Добавление 153 — Правила № 154 ООН

Поправка 2

Дополнение 1 к первоначальному варианту Правил — Дата вступления в силу: 30 сентября 2021 года

Единообразные предписания, касающиеся официального утверждения пассажирских и коммерческих транспортных средств малой грузоподъемности в отношении выбросов основных загрязнителей, выбросов диоксида углерода, расхода топлива и/или измерения показателей потребления электроэнергии и запаса хода на электротяге (ВПИМ)

«Рис. 8/1

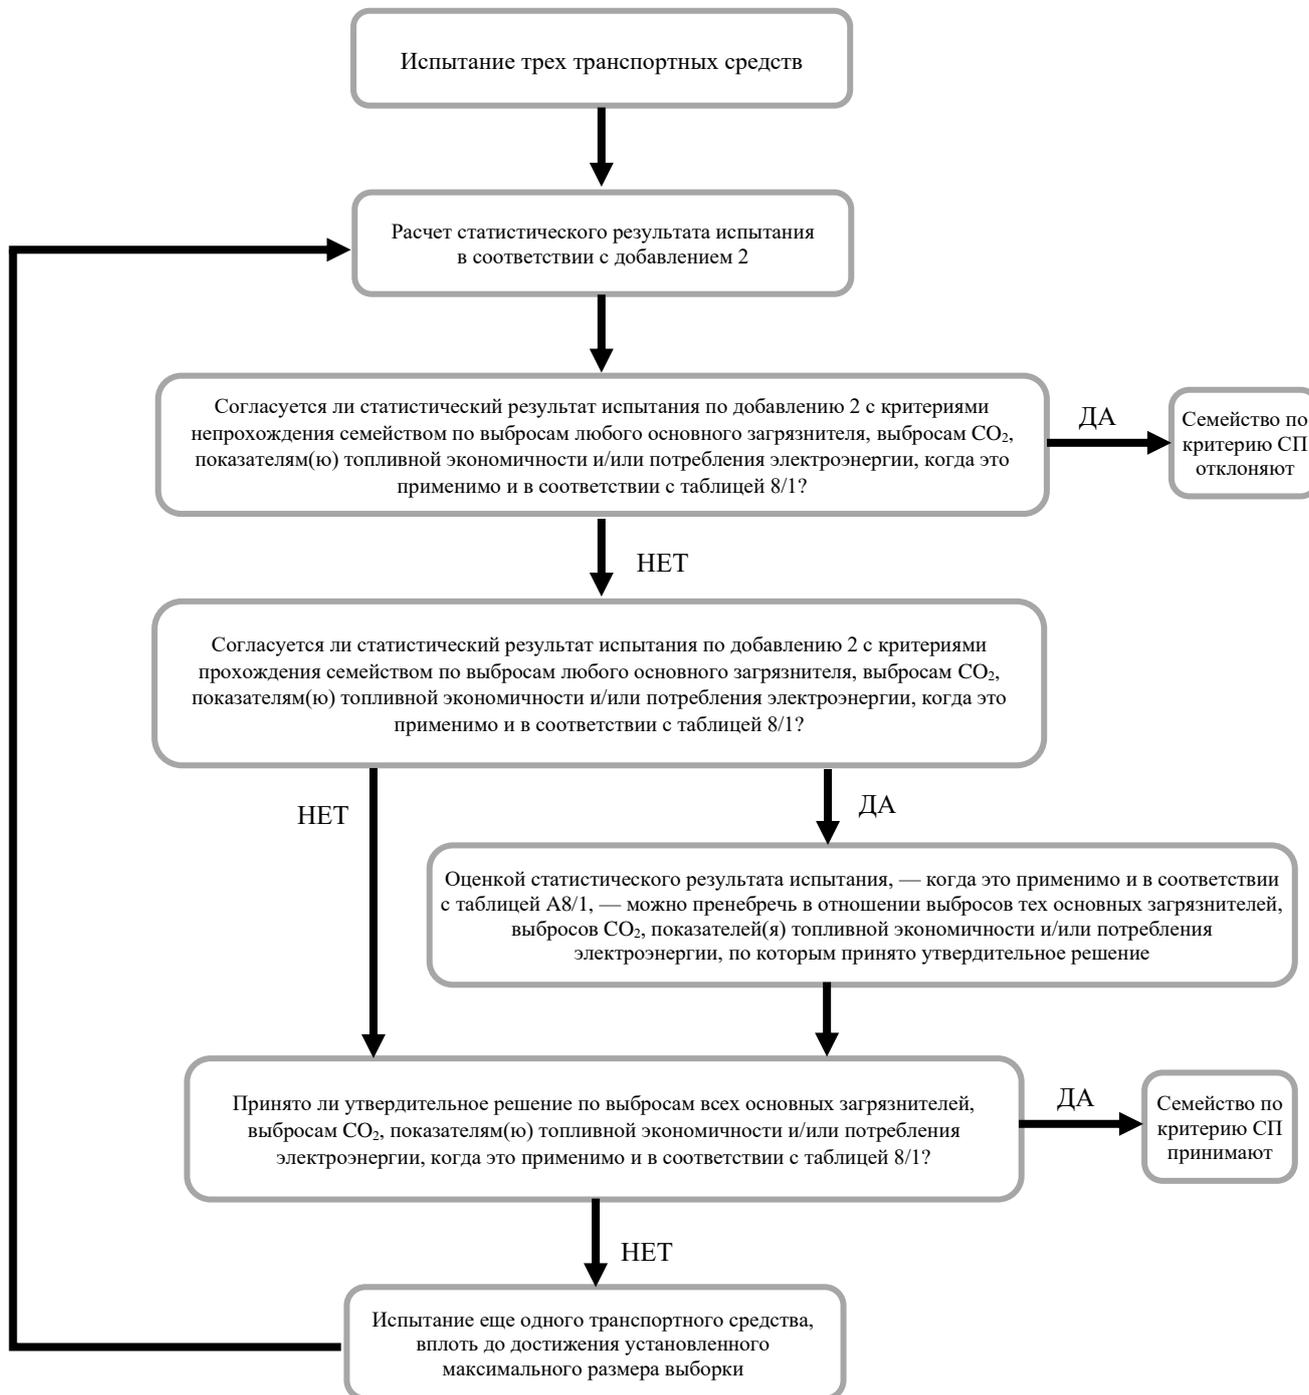
Пункт 8.2.3.2, рис. 8/1 изменить следующим образом:

Схема процедуры проверки на СП для испытания типа 1

Рис. А8/2

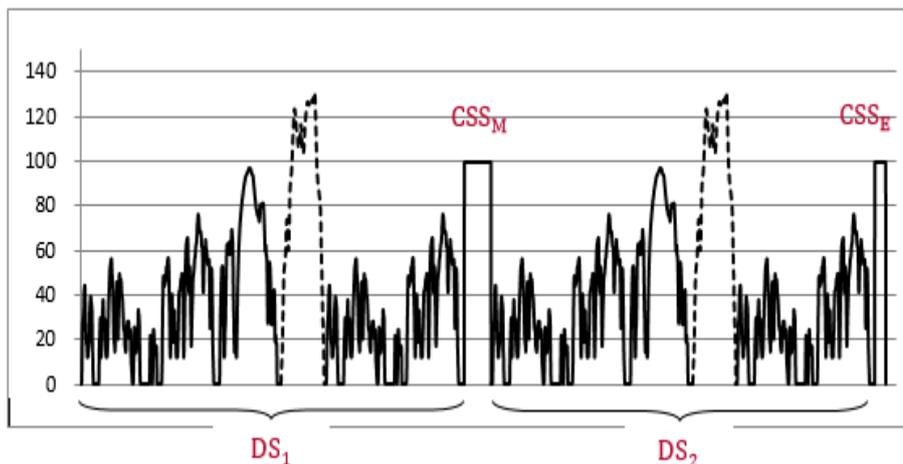
Пункт 3.4.4.2.1 изменить следующим образом:

Сокращенная процедура испытания типа 1 включает два динамических сегмента (DS_1 и DS_2) в сочетании с двумя сегментами постоянной скорости (CSS_M и CSS_E), как показано на рис. A8/2.

Кривая скорости для сокращенной процедуры испытания типа 1
